改善箇所説明図

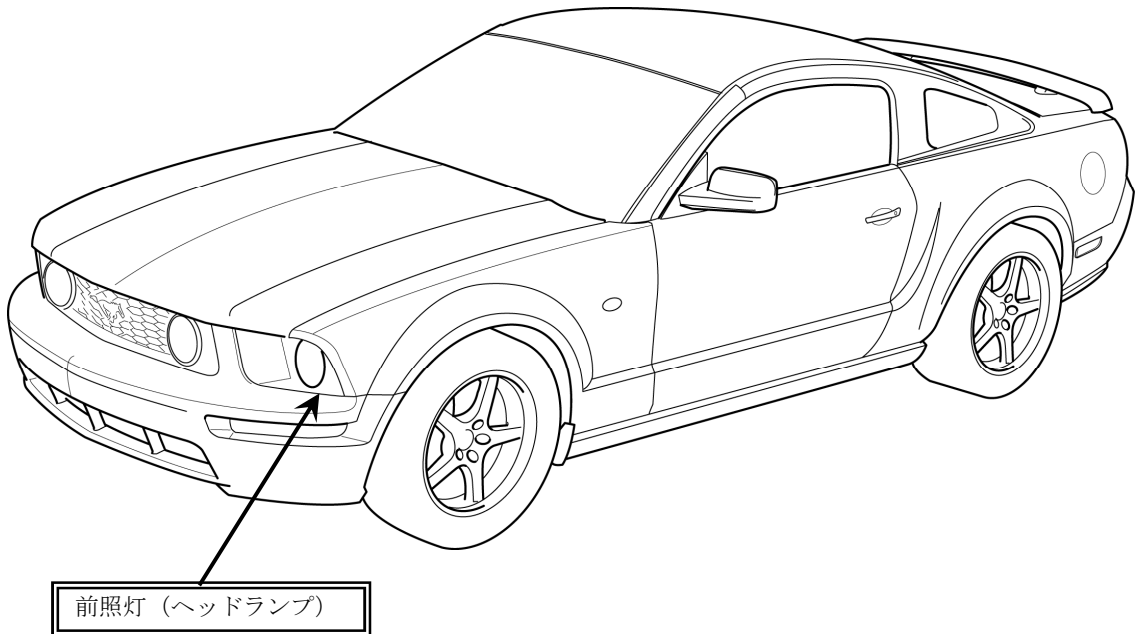
基準不適合発生箇所

前照灯において、灯火器本体を接着固定している樹脂部材の材質が不適切なため、灯火器本体の樹脂部材からの脱落や光軸調整部の破損が発生する可能性がある。そのため、夜間走行時、交通上の障害物を確認できなくなるおそれがある。

改善の内容

全車両、前照灯の製造ロット番号を確認し、不適切な樹脂部材を使用しているものは適切な材質のものに交換する。また、全車両、灯火器本体と樹脂部材に固定用クリップを追加する。
